### 3.1 手賀沼地区①小森揚水機場建設に係る施工計画及び仮設計画について

#### 小森揚水機場 第1回設計業務打合せ議事録

#### 外部技術者からの助言及び対応方針一覧 (手賀沼地区：小森揚水機場 第1回設計業務打合せ)

## 「手賀沼地区」説明資料

## 2.2 吐水槽位置の検討

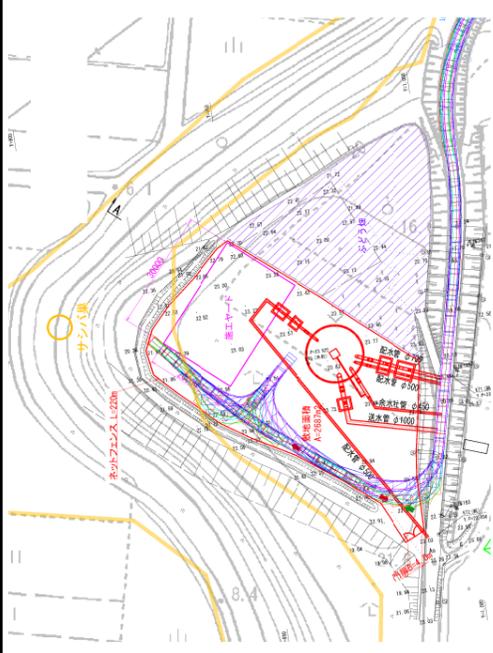
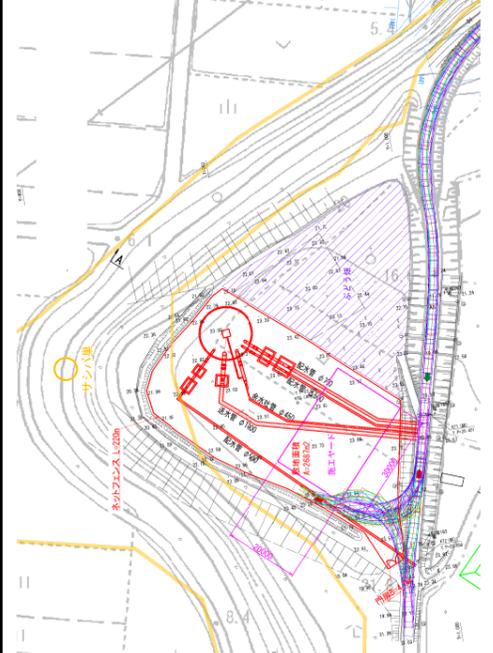
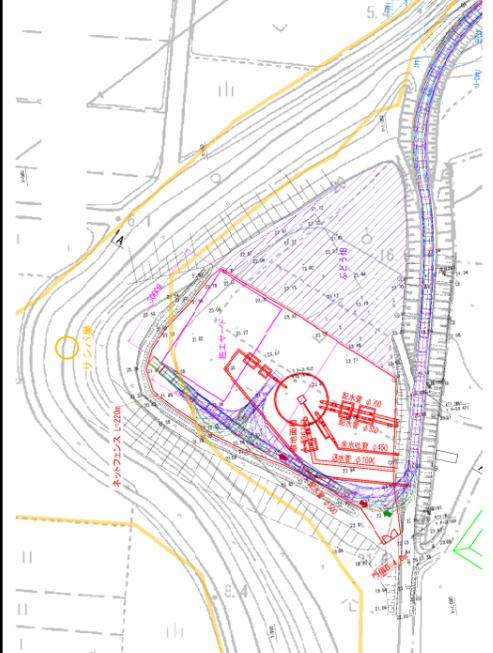
工藤 P11の吐水槽の比較表について、3案が周辺環境への影響のメリットや、制限に対して最も適切な位置にあることは理解するが、サシバの営巣地から離そうとした場合、もう少し東側に寄れないのか。第3案の制限要素を考えた上で、東側に寄れるギリギリの位置はどの辺りか。

■■■■■■■■■■ 計画を寄せようとするれば、もう少し東側に寄せることはできるが、東側の余裕地には、制水弁室や流量計室等の付帯施設が配置される予定である。寄せたとしても、わずかであり、ほとんど寄せられないと思う。

### 2.3 吐水槽敷地高の検討

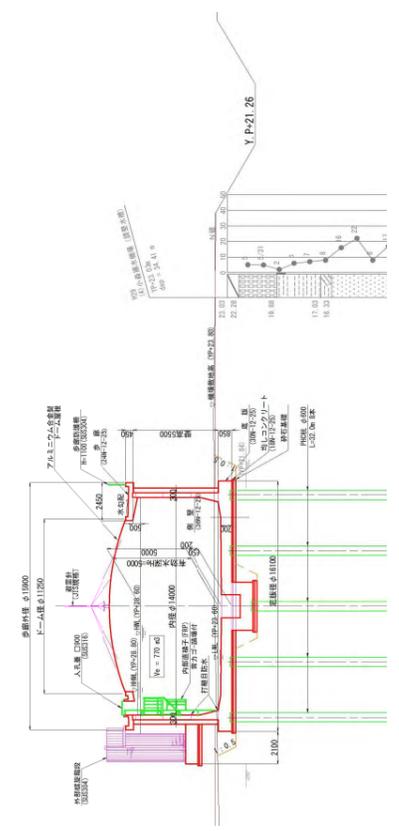
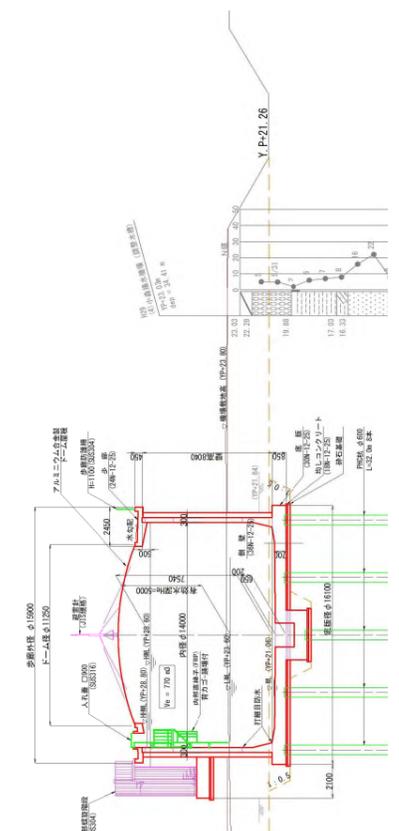
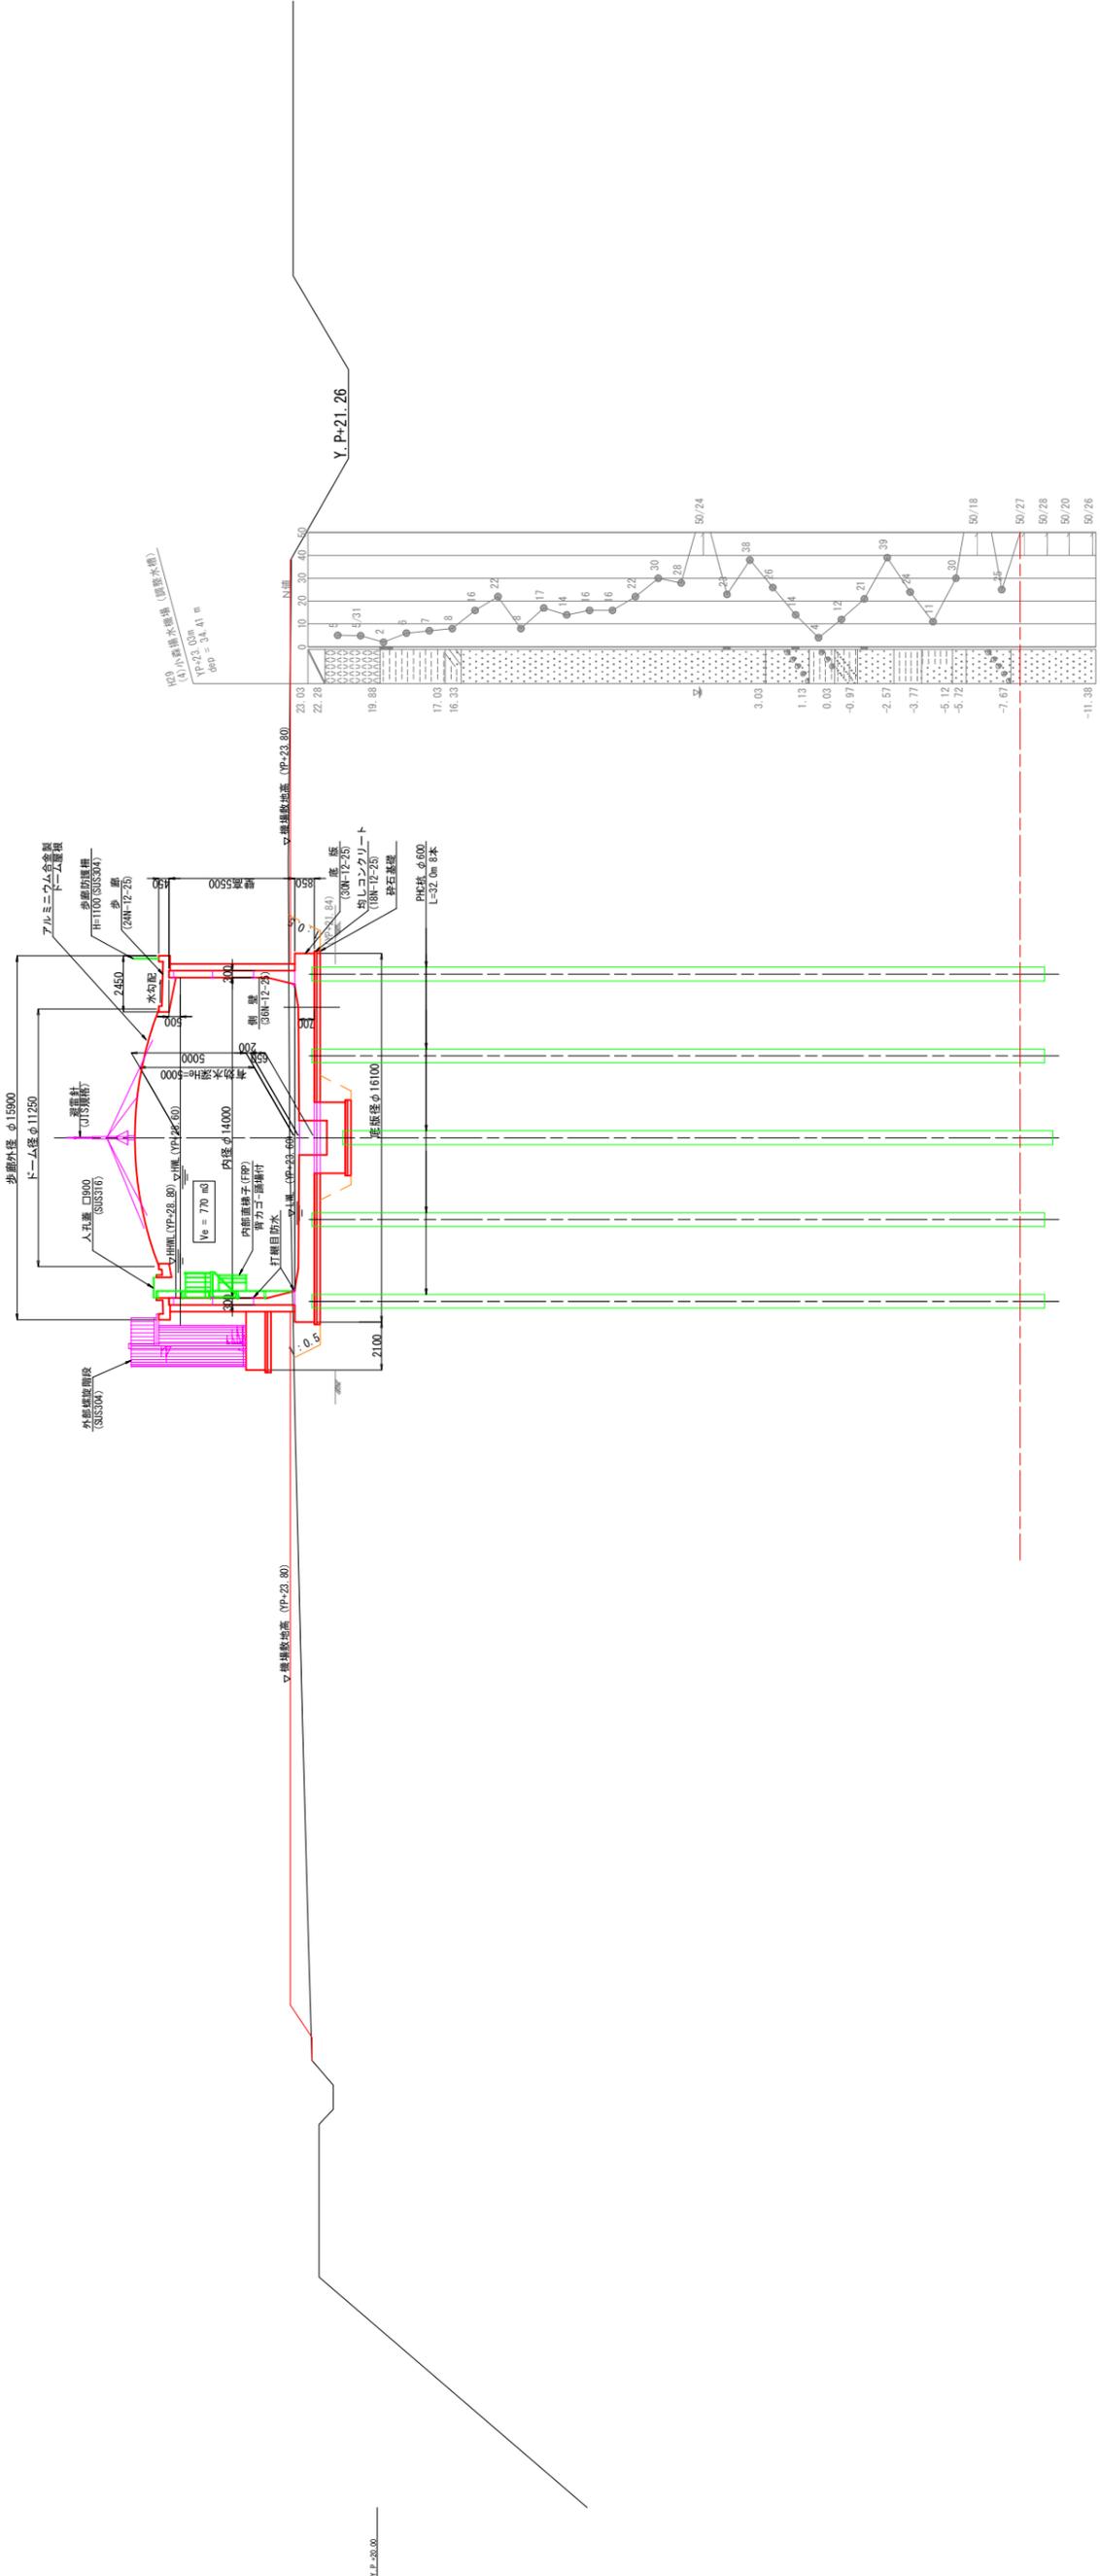
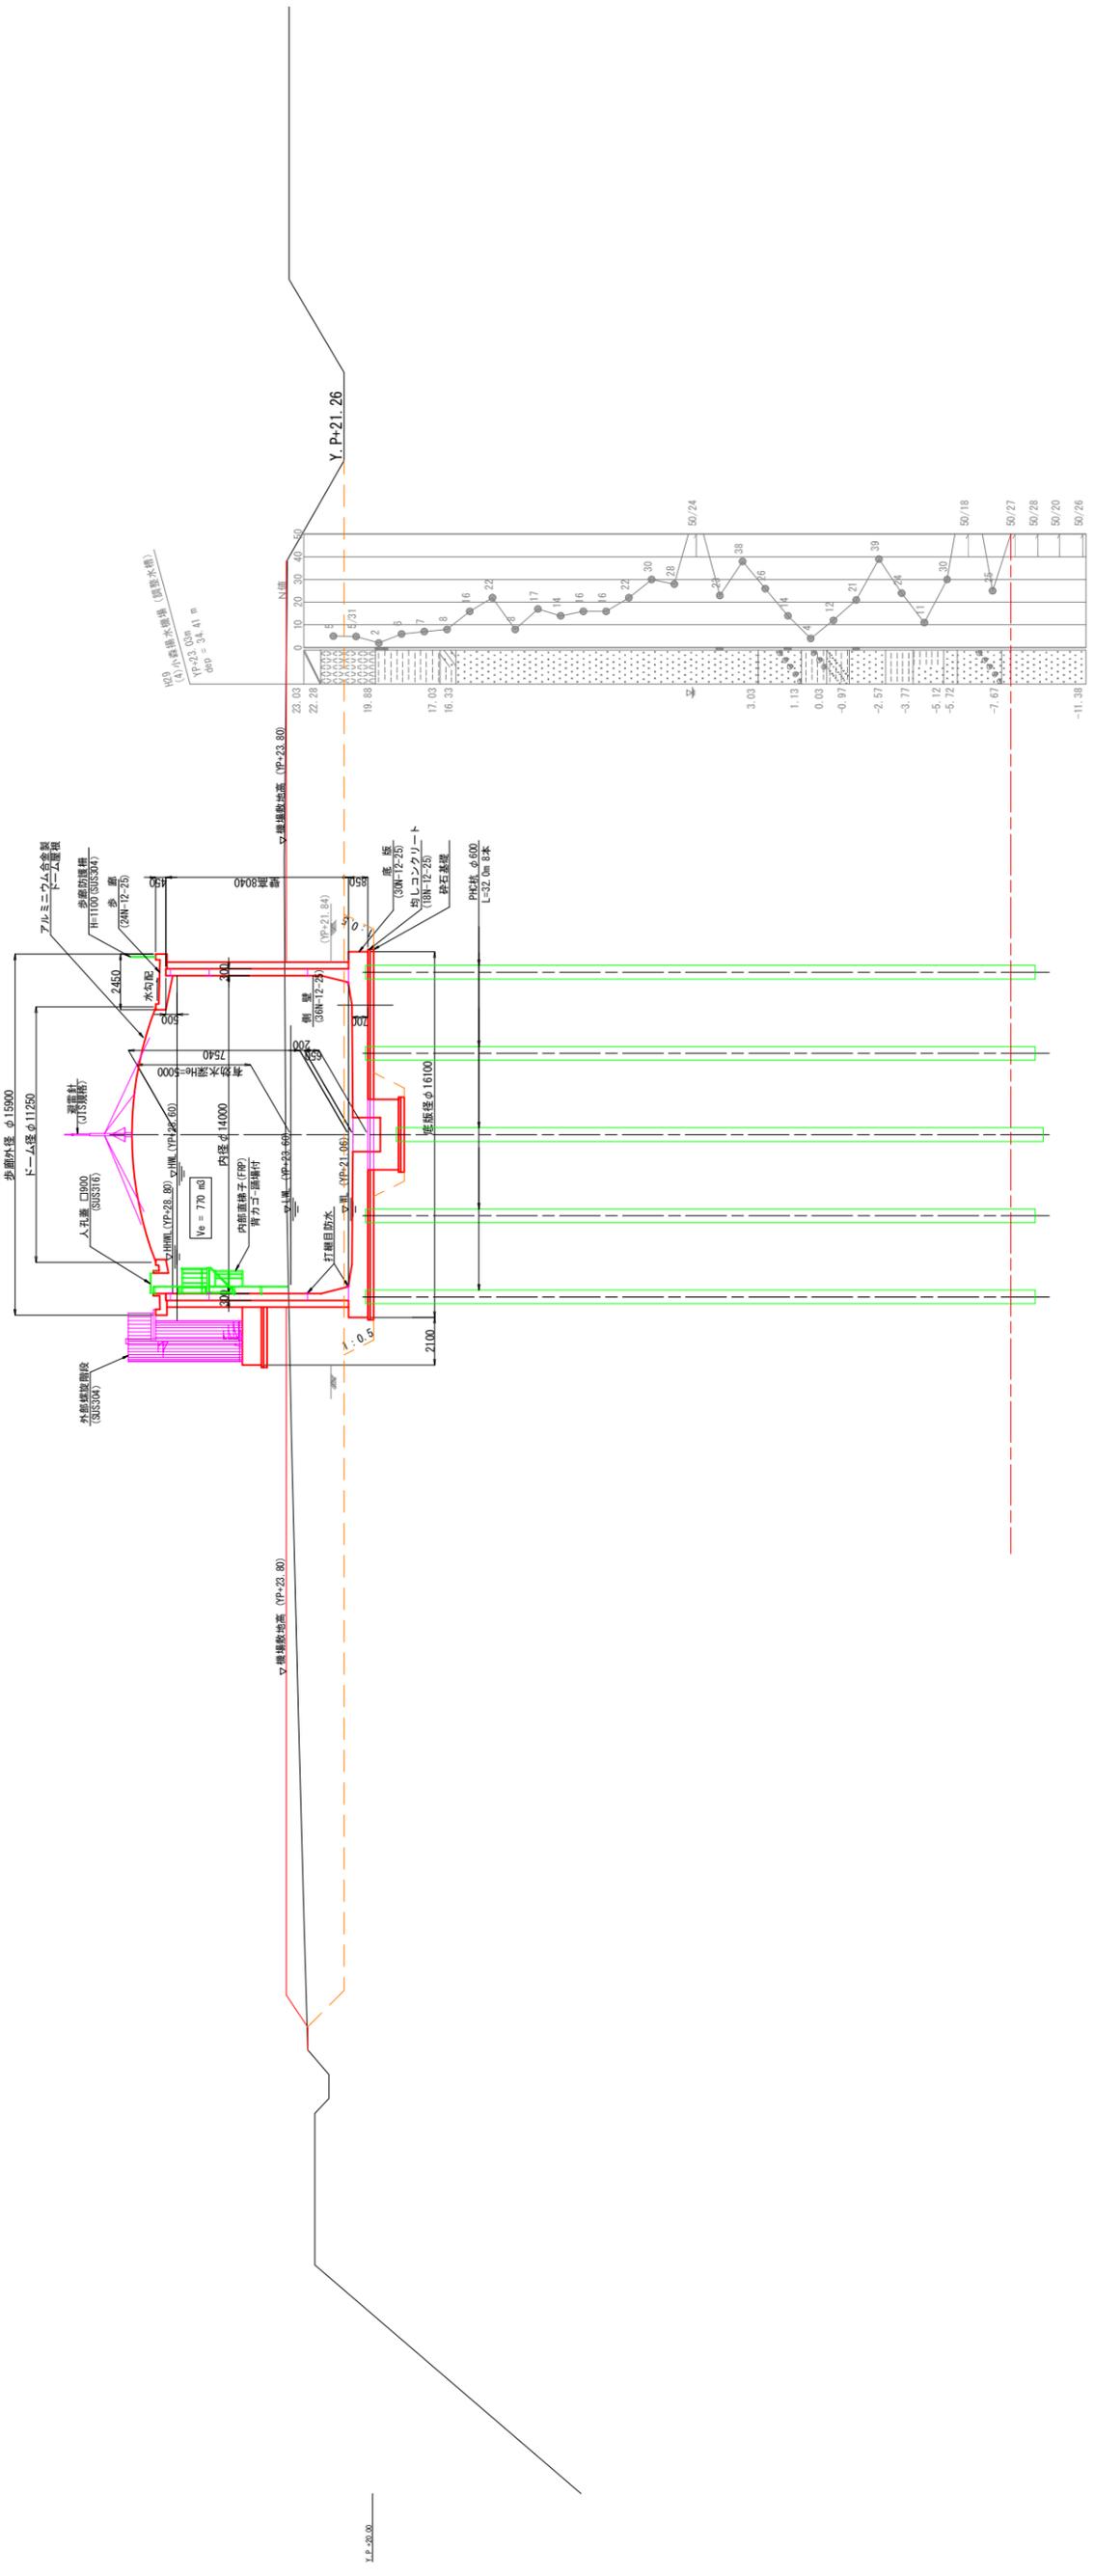
工藤 承知した。  
P13の吐水槽の高さの比較表について、1案と2案が立案されているが、2案のメリットが見えないように思う。当然、2案では、構築物のボリュームが大きくなり、地盤掘削して残土を処理すると、その費用も発生してしまう。例えば、両案の貯留量が同じ場合、2案を細くスリム化するような提案であれば納得するが、どのように考えているのか。

工藤 つまり、施工の効率性や工期等を優先すると、2案になるということか。

工藤 比較表だけを見ると、こんなにコストをかけなければいけない案なのかと感じた。

土技所 2案では、完成後も地盤を下げたままということか。

大木 地盤を下げて、GL.を下げるということか。法面が残ったり、土留め擁壁が残ったりするのか。

大木 将来的に、ブドウ畑の水はけ等に影響する可能性はあるのか。

■■■■■■■■■■ 地形的な話になるが、道路と敷地の高さの差が約2.0m程度あるため、道路から進入することを考えると、道路面と同じ高さに合わせた方が、維持管理や施工時の工事車両の出入りがスムーズにいくということで2案を考えたが、ご指摘のとおり、土留工や土工量が増える。施工時の車両の進入に対するメリットはあるが、1案の場合、道路から進入する際、斜路で入る必要があるというデメリットがある。

■■■■■■■■■■ 然り。補足すると、現地盤高さからL.W.L.が定まり、そこから上で余裕を取るため、スリム化すると、吐水槽がもっと高くなってしまう。このため、あまり高さを上げないようにした場合、どのような配置ができるかを考え、2案を提案した。

■■■■■■■■■■ 然り。

■■■■■■■■■■ ブドウ畑との境界に擁壁が構築される形となり、道路面からはレベルで進入できるようになり、切土2.0mの全てが用地内である。維持管理や進入はしやすいと思うが、そこ以外のメリットは無い。

■■■■■	逆に、水はけが非常に良くなるかもしれない。
土技所	H.W.L. は容量から決まるため、H.W.L. を下げるためには、吐水槽の口径を大きくしなければならないということか。
■■■■■	然り。20 分容量や 30 分容量となると、水槽が高くなるか横に広がる計画となる。
土技所	横に広がる場合、ヤードが狭くなってしまい、工事をしづらくなるため、今の計画では、吐水槽の口径をφ15.9mとしているということか。となると、掘り下げても意味が無く、23.60mと 21.06mの間が死水になってしまうということか。
■■■■■	然り。
大木	2案の容量は多くなるが、メリットが無いということか。
■■■■■	然り。水理的なメリットは無い。
土技所	2案のメリットは、工事のし易さと管理のし易さということか。
大木	この狭い場所では、切土量が増えると工事のし易さも無いと思う。
工藤	個人的には、1案しか無いようなイメージである。
土技所	斜面林をなるべく切らないこととなっており、2案では西側の斜面林を切ることとなり、斜面林を守るための土留が必要となる。そうなると、やはり2案は難しいということか。
■■■■■	然り。計画する上で、比較検討が必要なため、2案を立案した。
<b>工事用道路、一般車両迂回路について</b>	
大木	P25 の計画図に一般車両迂回路とあるが、カンナ街道の東側からだけでなく、西側から来ることも考えられる。一般車両が集落の中を通るような道路が迂回路になり得るのか考えておく必要がある。あるいは、迂回路とするのであれば、集落の住民に対し、別集落の一般車両が通行することについて、説明が必要ではないか。
■■■■■	他に、西側から入ってくる道があるが、狭い箇所が部分的にあり、通るとすれば、道路の規模としては、東側の方が良いと思う。他方、迂回路としては、どちらも地元の方が利用すると思われ、両側を迂回路として考えたい。
大木	揚水機場から吐水槽へ向かうパイプライン工事は、吐水槽の工事に含まれると考えると、工程表の P30 か、または、工程表にパイプライン工事は入っていないのか。
■■■■■	工程表には入っていない。
